CAHIER D'ACTEUR n°1

ASSOCIATION VALVERT SURVIE

Un véritable périphérique à vocation de desserte urbaine, respectant les riverains et l'environnement

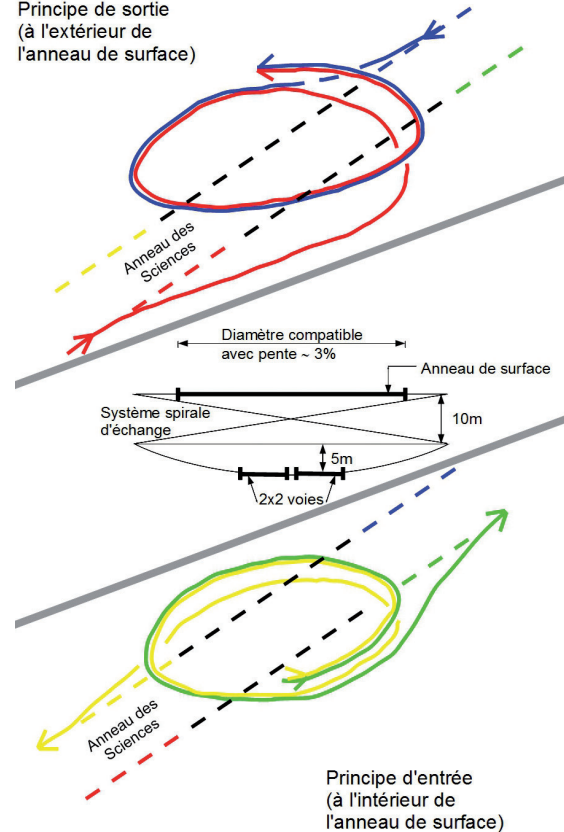
Repère 1 : Conservation de la continuité du Chemin de la Vernique (Ecully), au-dessus de la tranchée

Repère 2 : Création d'un nouvel accès à la Clinique du Val d'Ouest depuis le Chemin de la Vernique

- recréer la continuité des voies de surface (chemins de la Vernique, du Vieux Moulin (Tassin))
- créer un petit parking accessible seulement depuis les chemins de la Vernique et du Vieux Moulin
- rendre impossible toute liaison voiture directe avec la zone repérée 4 (afin de ne pas reconduire les nuisances actuelles)

- recréer la continuité des voies de surface (chemin du Vieux Moulin)
- créer un petit parking accessible seulement depuis les chemins de la Vernique et du Vieux Moulin
- créer un chemin piétonnier de liaison Gare ↔ Clinique du Val d'Ouest (attractif, large)
- créer une passerelle au dessus des voies ferrées pour liaison Gare ↔ Chemins, Parking (attractive, large, avec plans inclinés...)

- Aménager une aire ludique
- Étudier le traitement des fumées de la cheminée d'aération (si son utilisation devait être fréquente)

Repère 6 : Création d'un échangeur à double hélice inversée pour le raccordement à toutes les voies de surface.

Principe de sortie (à l'extérieur de l'anneau de surface)

Principe d'entrée (à l'intérieur de l'anneau de surface)
